ENQUÊTE PUBLIQUE

réalisée sur le territoire de la commune de
Montcuq-en-Quercy-Blanc

sur la demande de permis de construire
trois centrales photovoltaïques au sol.

ANNEXE 5 DU RAPPORT DU CE
PROCES VERBAL DE SYNTHESE ET
MEMOIRE EN REPONSE PHOTOSOL

Vue depuis le sommet de la tour de MONTCUQ (source : Amélie VALLON / objectif 50 prises de vues hivernales datées du 19 février 2020)

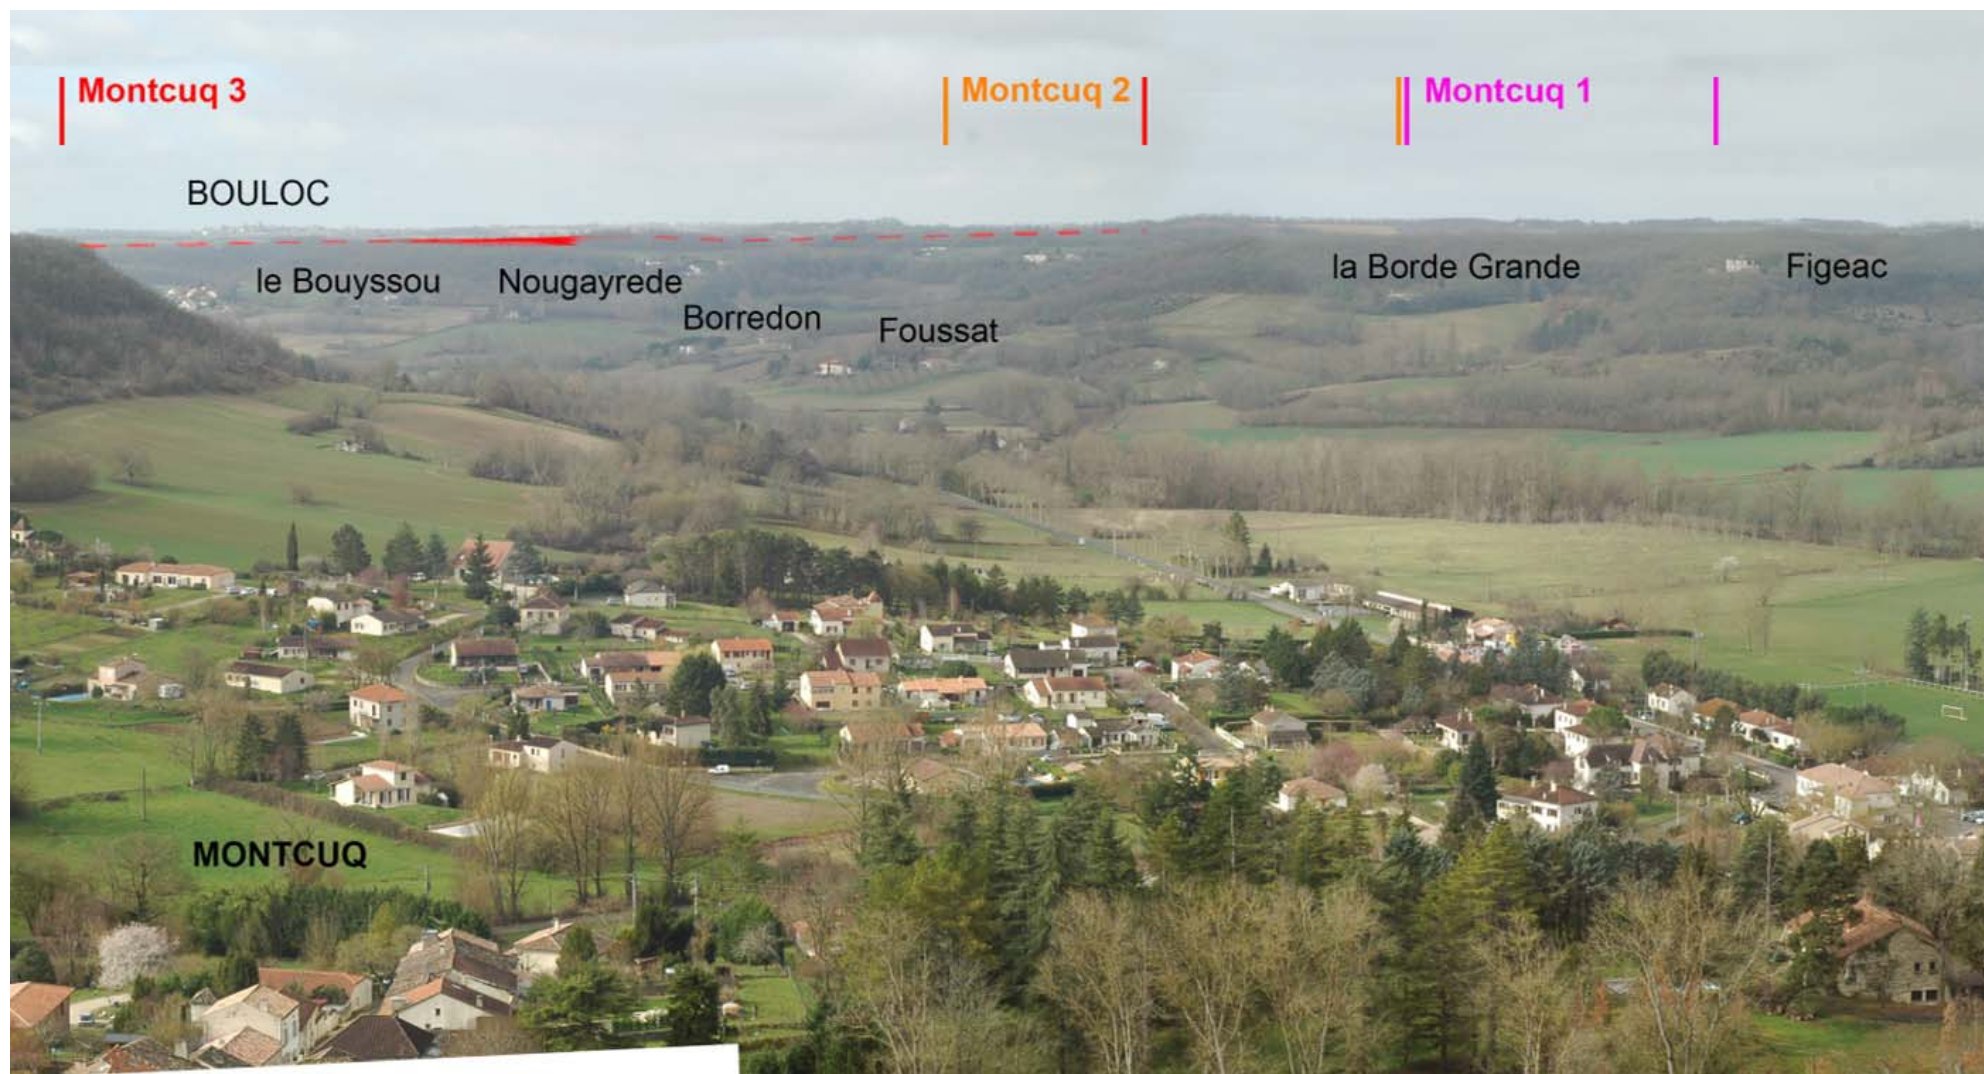
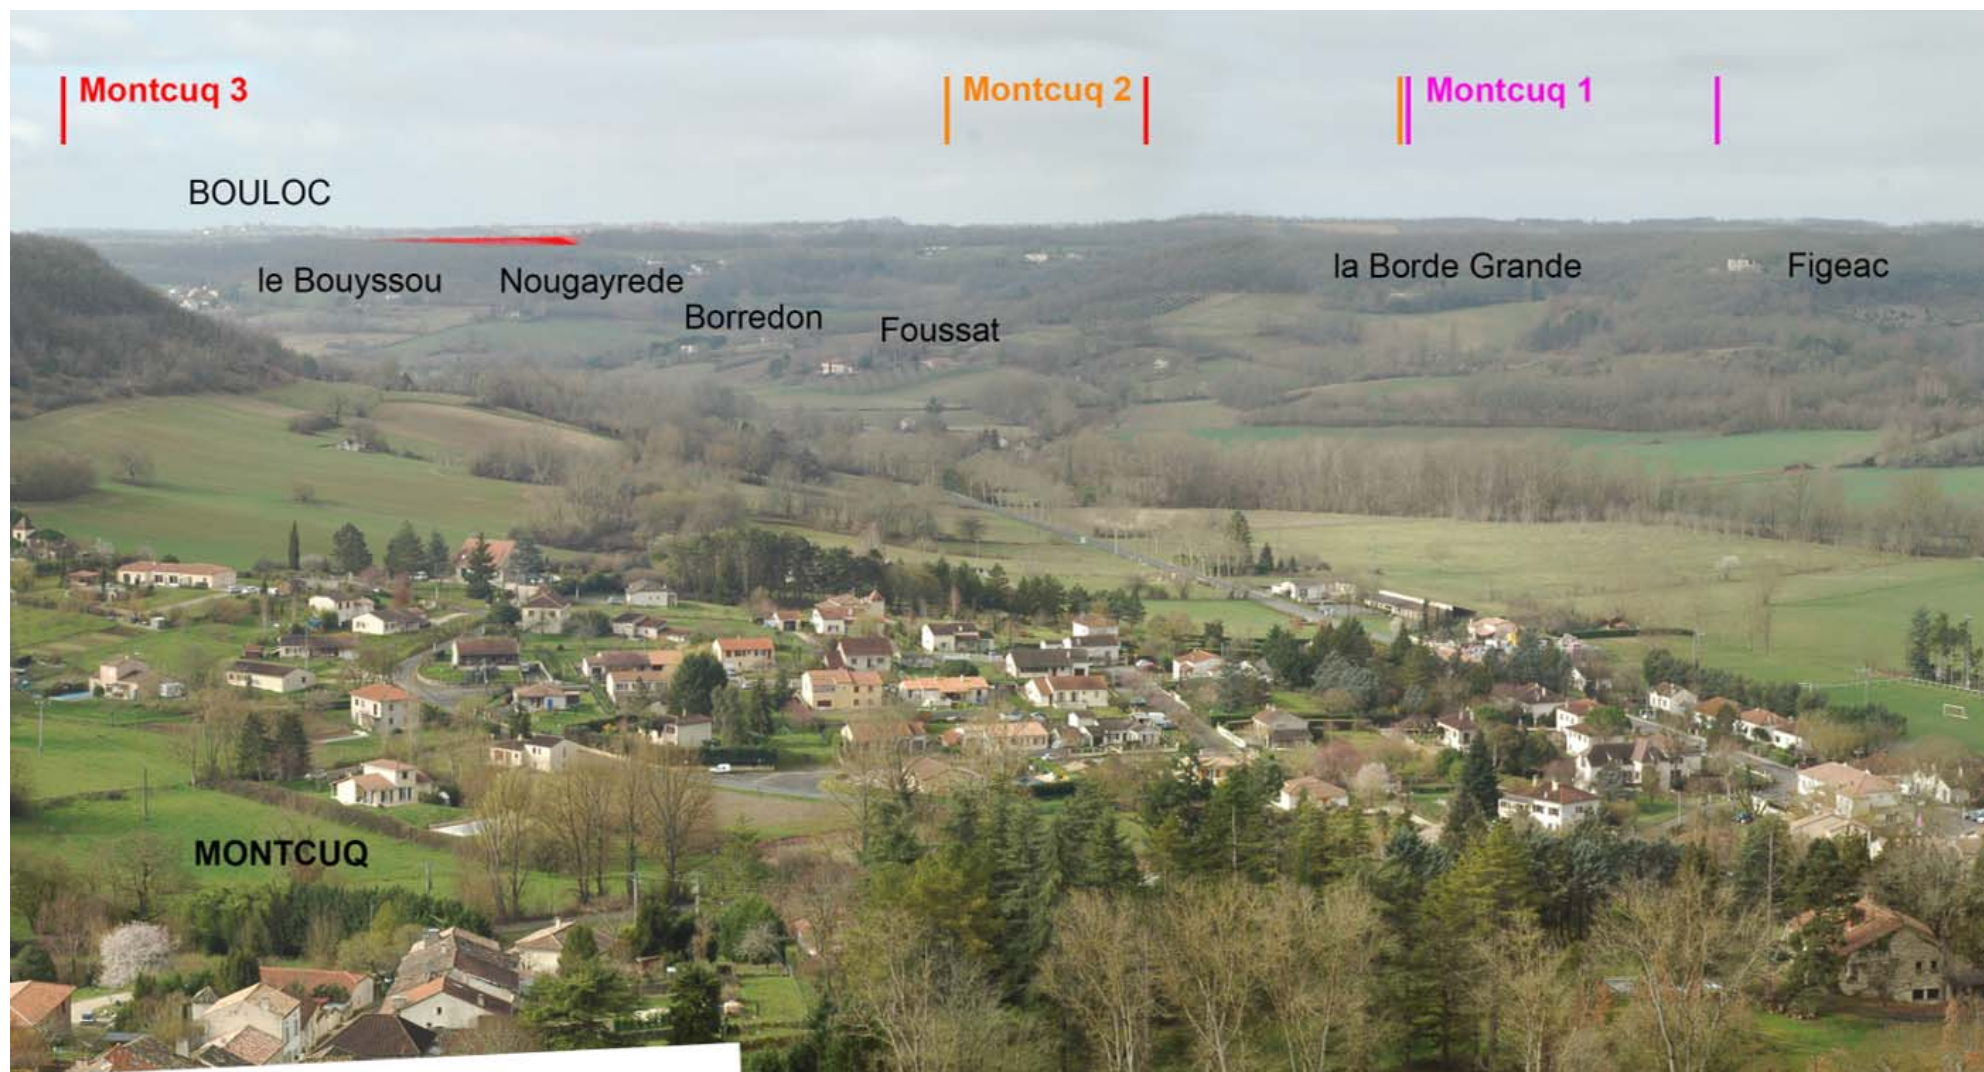
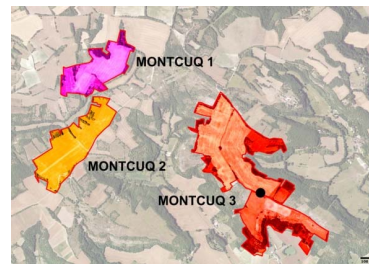
Pouvez-vous produire une cartographie détaillée des secteurs où il y aurait co-visibilité avec la tour de Montcuq sur le parc M3 (en particulier, quelle est la partie des parcelles 768, 772, 773, 774, 784, 785, 786 et 515 qui sont à vue depuis la tour)

Après prise en compte de la demande, une analyse a été réalisée en ce sens, et pour laquelle une analyse cartographique et photographique a pu être réalisée, comme le démontre la démonstration ci-dessous.

Nous n'avons pas pu constater de co-visibilités entre les sites de MONTCUQ 1 ou de MONTCUQ 2 et le sommet de la tour.

Seule une co-visibilité partielle avec le site de MONTCUQ 3 a pu être constatée, à une distance de 4,5 km : Depuis la tour, il semble que seule une zone puisse être visible au travers d'un cadrage boisé.

En pointillé l'emprise estimée du site de MONTCUQ 3 mettant en évidence la parcelle visible depuis la tour de MONTCUQ.

En rouge dans le paysage, la parcelle que nous estimons être perçue dans le cadre des co-visibilités entre MONTCUQ 3 et le sommet de la tour de MONTCUQ.

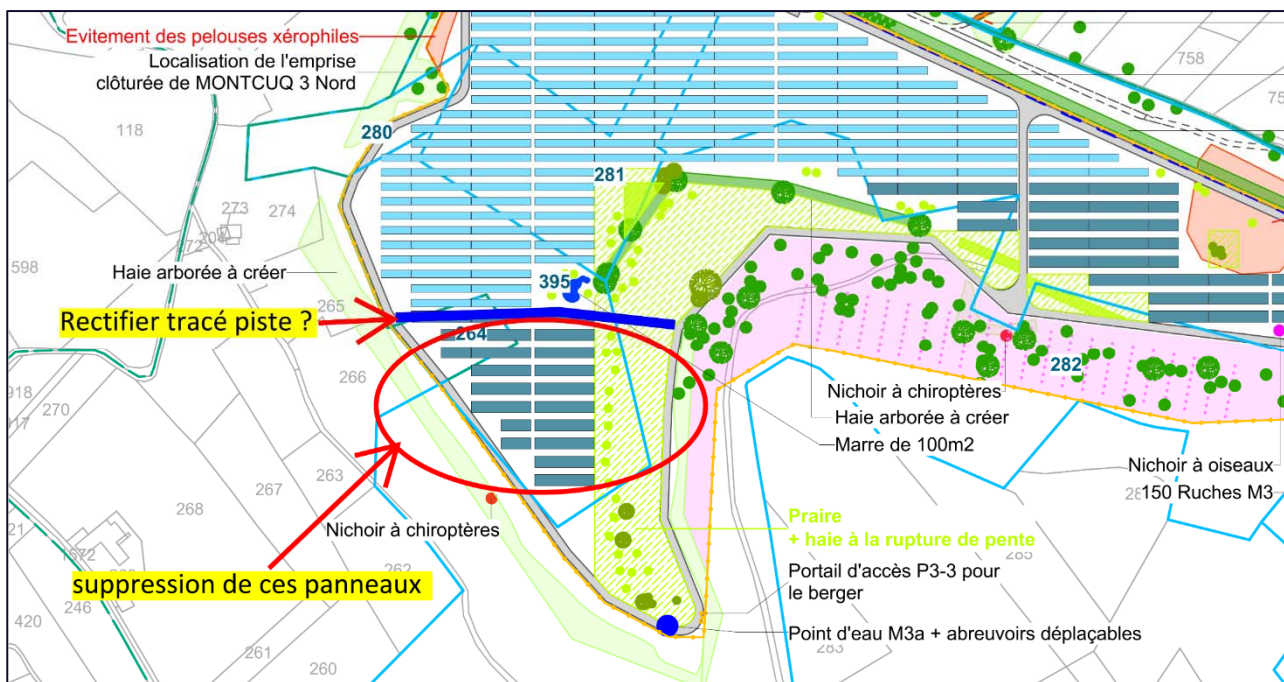
Est-il envisageable de supprimer les panneaux situés à la pointe sud de M3 visualisée ci-dessous et de leur substituer des aménagements paysagers, tout en réduisant significativement la longueur de piste nécessaire ?

En effet, la zone concernée (14 x 72 p. + 4 x 36 p.) équivaut à une puissance installée de 513 kWc, ou 0,51 MWc, soit 1,14 % de la puissance totale du projet.

En conséquence, Photosol valide la préconisation du commissaire enquêteur, en procédant au retrait des structures de la zone, mais également en limitant le tracé de la piste naturelle, telle que mentionnée sur la capture ci-dessus ; mais maintiendra la clôture telle que située précédemment, car nécessaire à l'atelier ovin étudié en amont par l'exploitant et la chambre de l'agriculture.

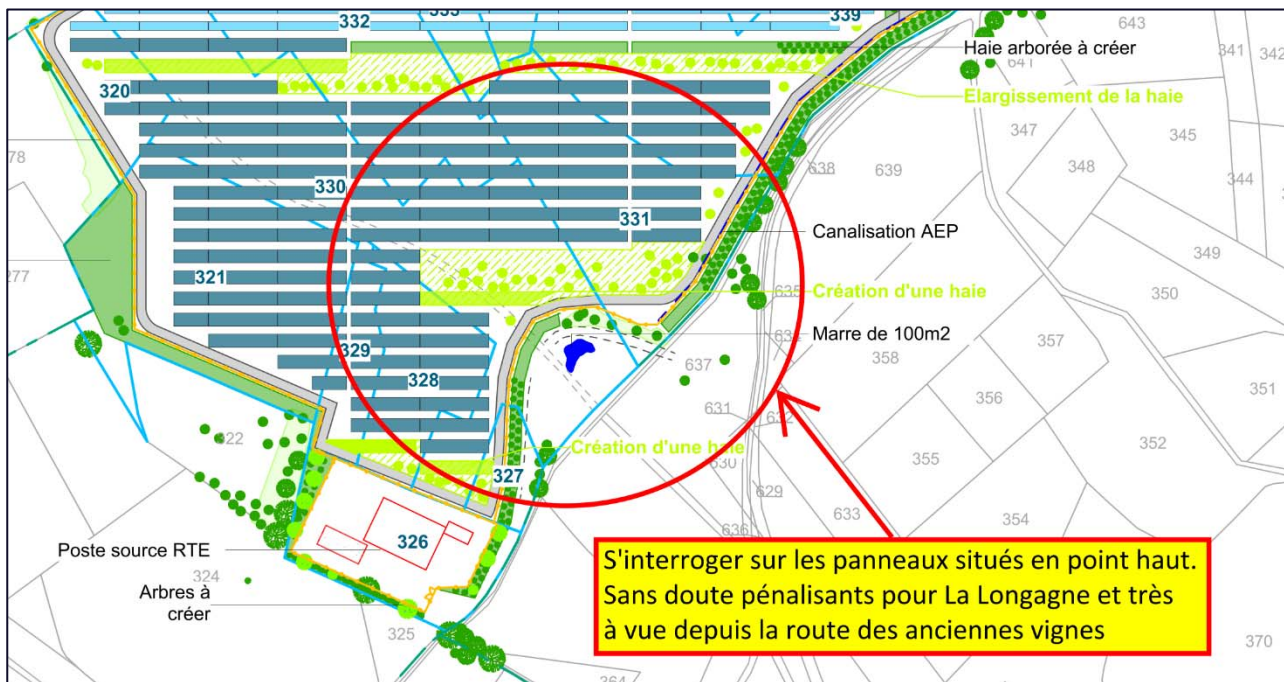
Dans le même esprit, est-il envisageable de ré-examiner l'implantation des panneaux situés au point haut de Montcuq 2 ? Des visites de terrain que j'ai pu effectuer, il m'apparaît qu'ils seront très perceptibles depuis le hameau de La Longagne, comme le notait l'état initial élaboré par votre paysagiste, ainsi que depuis la route des anciennes vignes, depuis laquelle ils présenteront la face « supports ». Une réduction dans cette zone et des plantations adaptées me paraîtrait de nature à éviter que ces panneaux ne constituent la ligne d'horizon depuis les lieux précités.

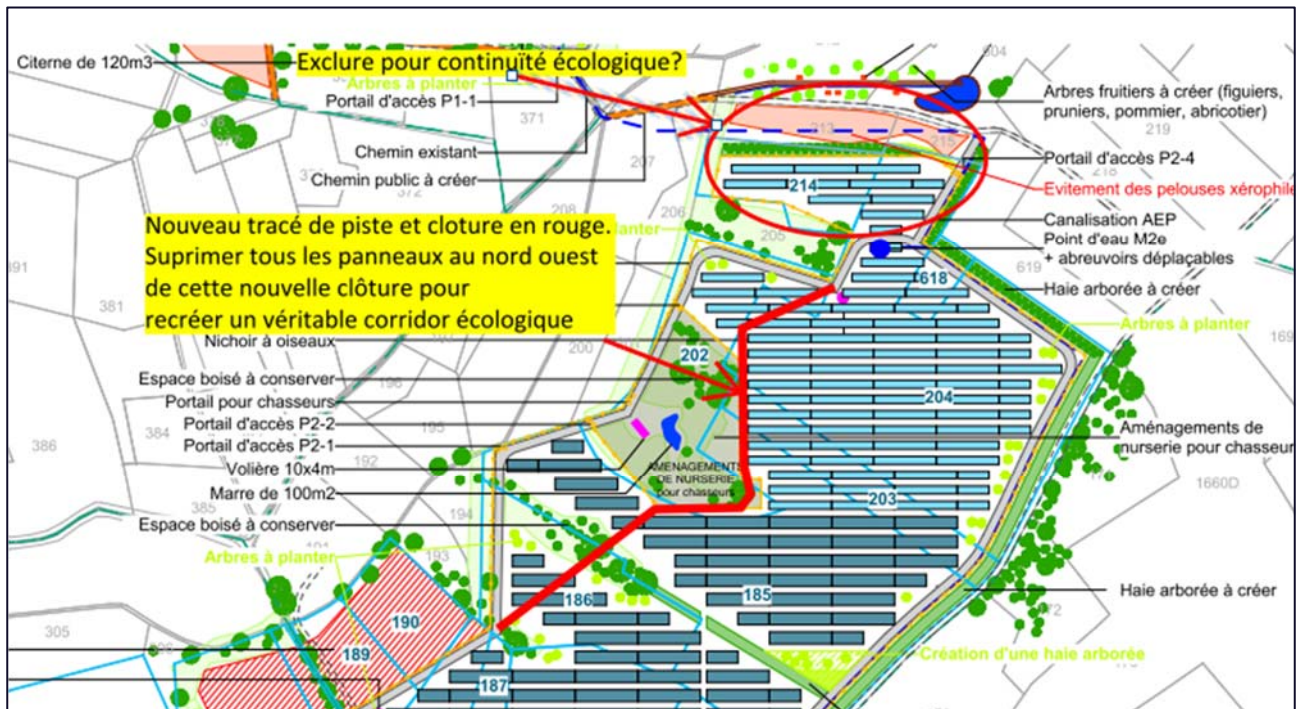
Un des reproches fort fait au projet porte sur l'artificialisation des espaces naturels et agricoles. Si celui généré par les panneaux photovoltaïques eux-mêmes fait débat entre les acteurs, la création de pistes en matériaux concassés est, elle, sans ambiguïté.

Après étude concernant la faisabilité de ces deux propositions, Photosol peut confirmer que ces modifications n'auront pas d'effet négatif significatif sur la production envisagée du projet.

La première zone concernée – ici sur la parcelle 549 (6 x 48 p. + 2 x 24 p.) - équivaut à une puissance installée de 149,5 kWc, ou 0,15 MWc, soit 0,33 % de la puissance totale du projet.

La deuxième zone concernée – ici sur la parcelle 365 (7 x 36 p.) - équivaut à une puissance installée de 112,14 kWc, ou 0,11 MWc, soit 0,25 % de la puissance totale du projet.

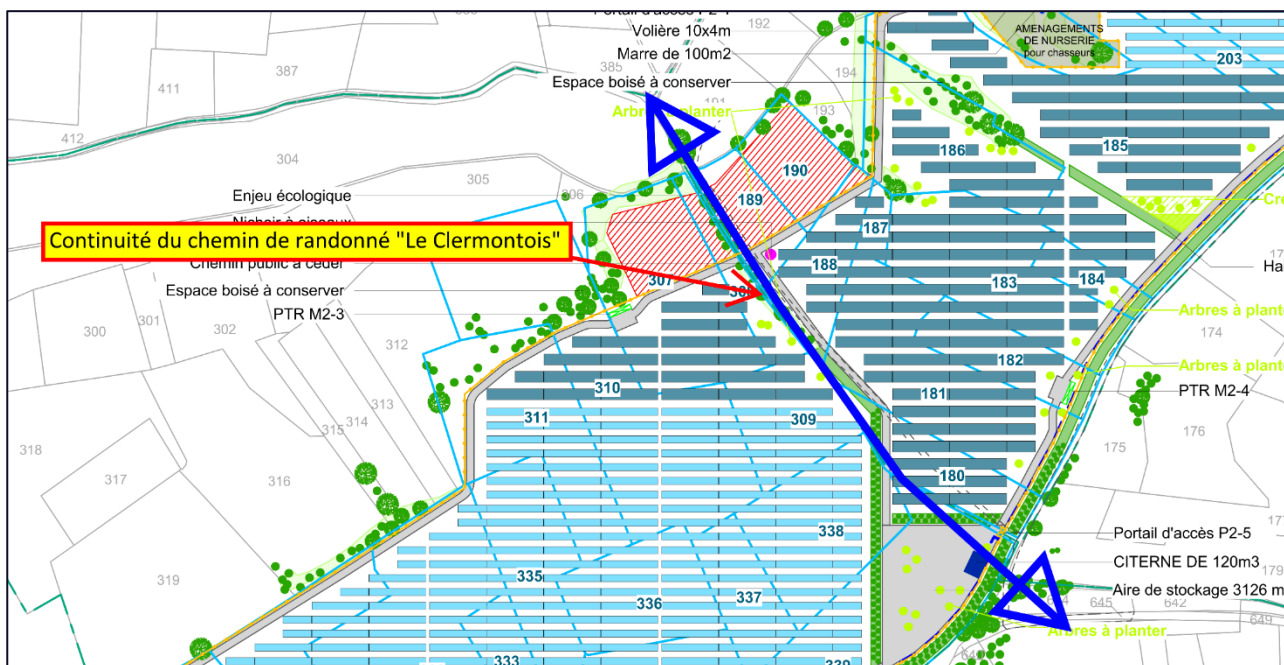
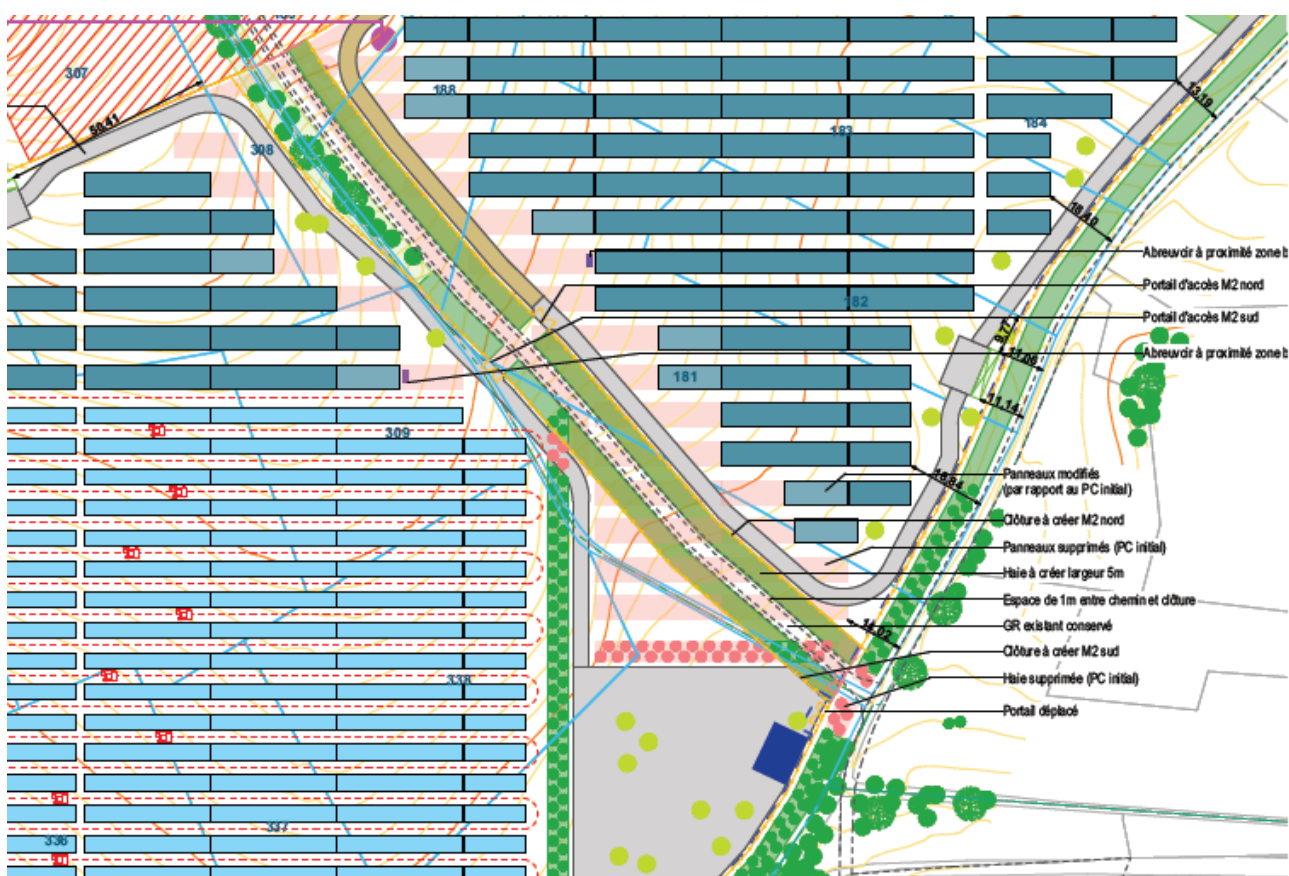
-Le chemin rural de Lauzerte à Lastours traverse le lot 3.

-Le chemin rural de La Longagne à Caminel traverse le lot2.

La circulation sur ces chemins doit être maintenue, ce qui implique la séparation des lots en question en deux parties. L'accessibilité à ces chemins pour les randonneurs doit également être prévue.

Après étude concernant la faisabilité de cette proposition, Photosol peut confirmer que cette modification n'aura pas d'effet négatif significatif sur la production envisagée du projet.

Néanmoins, et après entretien avec la Chambre d'agriculture concernant cette proposition, cette adaptation architecturale sera relativement contraignante pour l'atelier agricole, et se devait d'être étudiée préalablement par ses services, pour avancer les prescriptions associées à une parfaite architecture circulaire des engins mécaniques.

L'idée de couper un site est globalement un handicap pour le fonctionnement organisationnel de l'exploitation agricole.

Cela rajoute des clôtures, des portails et des manipulations supplémentaires pour entrer et sortir (aussi bien pour les animaux que pour les engins agricoles).
